LEGENDA VARIAZIONI INSERITE NEL PROGETTO DEFINITIVO INVIATO IN CDS

PROGETTO DEFINITIVO (giugno 2021) - INVIATO IN CDS

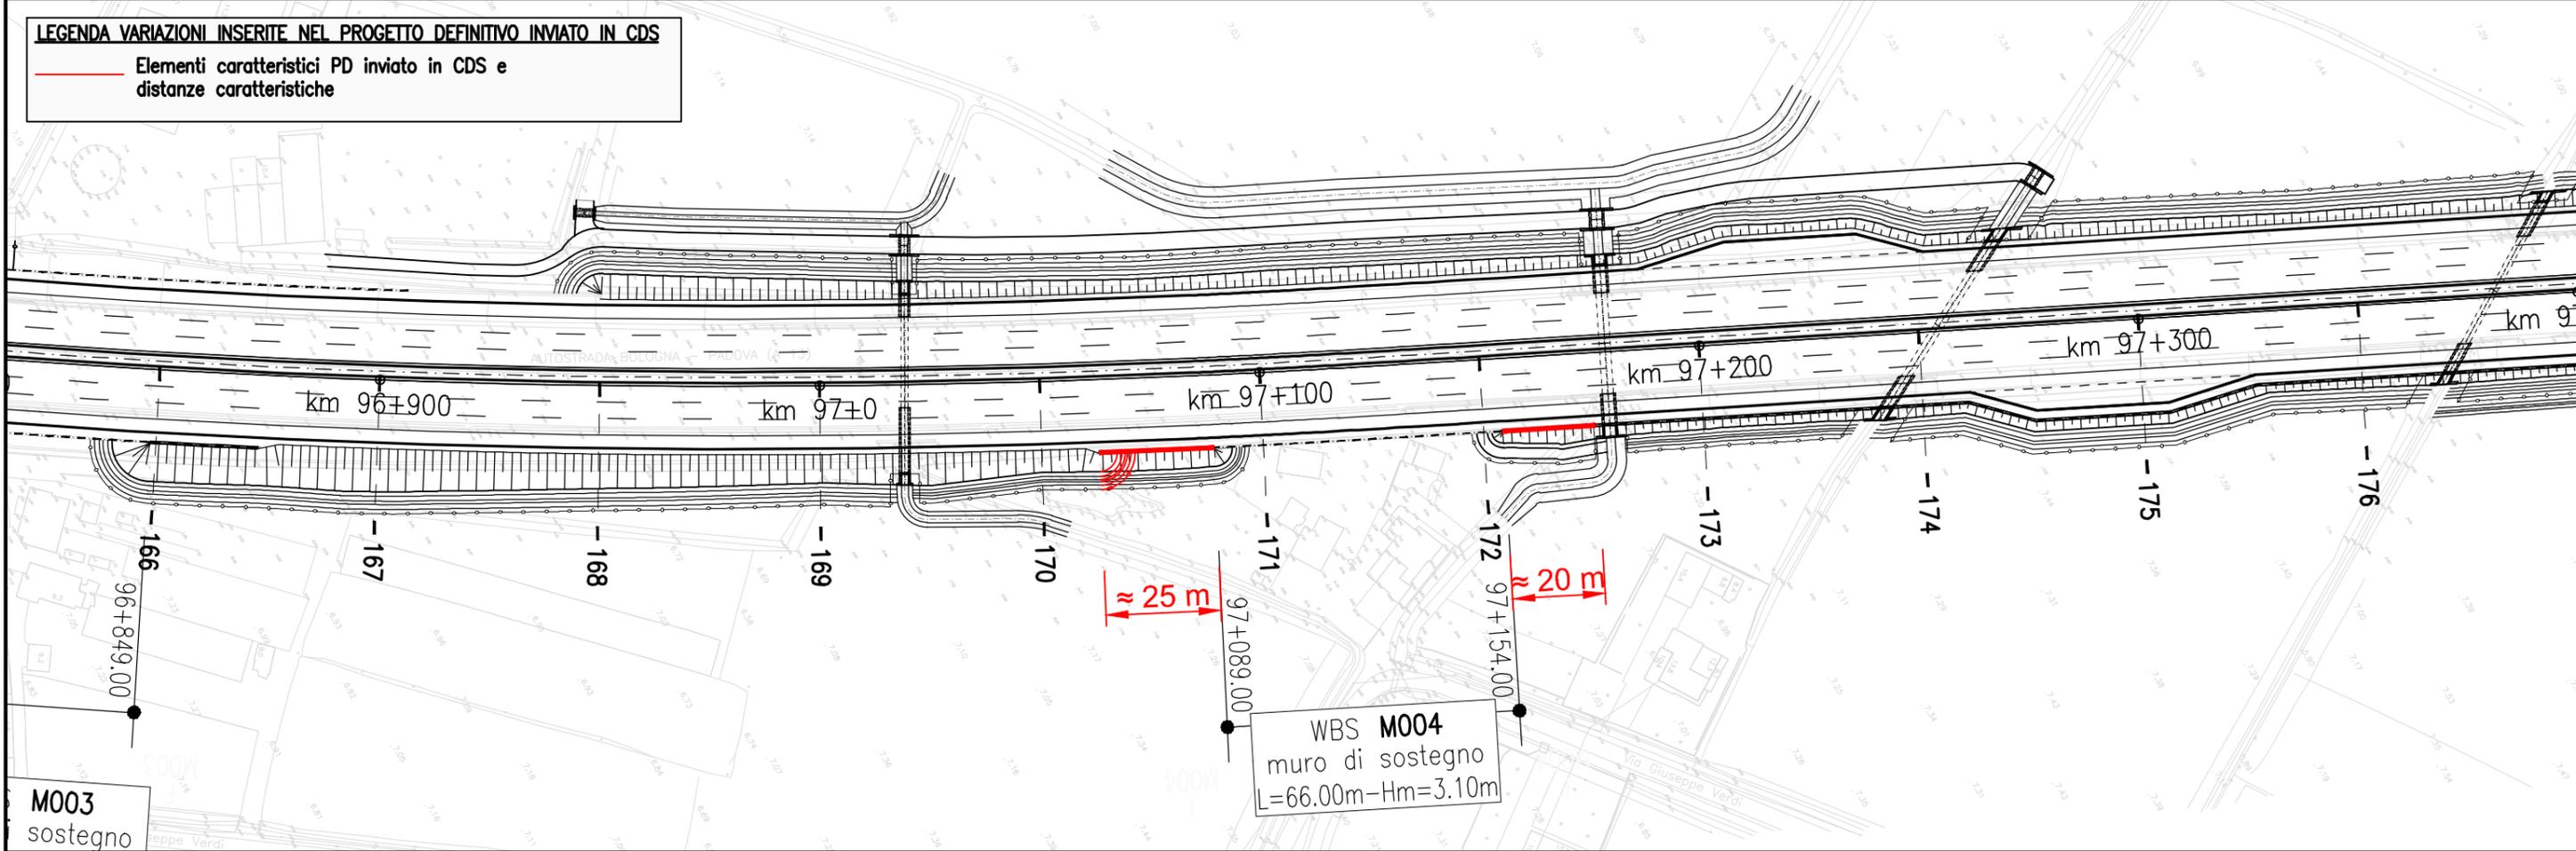
Allungamento del muro di sostegno MS004 verso sud di circa 25m fino alla pk 97+063, e verso nord di circa 20 m fino alla pk 97+175. Tale modifica accoglie la richiesta del privato di limitare l'occupazione dell'area di proprietà adiacente al fabbricato residenziale.
